HANDICAP TILGÆNGELIGHED I JOBCENTER KØBENHAVN OPFØLGNINGSRAPPORT

KØBENHAVNS KOMMUNE

1. INDLEDNING

Denne rapport indeholder Borgerrådgiverens opfølgning på den endelige rapport af 10. september 2008 om handicaptilgængelighed i Jobcenter København Skelbækgade, Nyropsgade og Musvågevej under Beskæftigelses- og Integrationsforvaltningen.

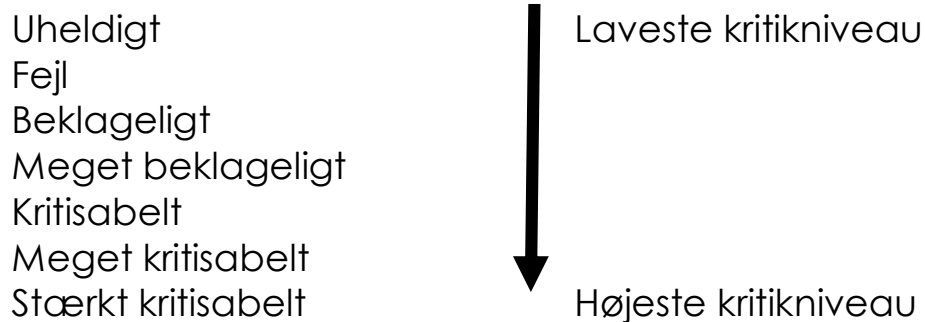
Selvom etableringen af støttebøjler ikke er et udtrykkeligt krav efter BR 1995 kapitel 4.4.1, er det min opfattelse, at den manglende støttebøjle ved toilettets ene side kan betyde, at det for nogle personer i kørestol kan være vanskeligt at benytte toilettet. Jeg finder dette uheldigt og henstiller til, at jobcentret monterer en støttebøjle i overensstemmelse med anvisningerne i BR 1995 kapitel 4.4.1. Jeg beder om underretning om, hvad min henstilling giver anledning til."

"Den anden støttebøjle er endnu ikke monteret. En håndværker er sat på sagen, og bøjlen vil være sat op inden for 2 måneder."
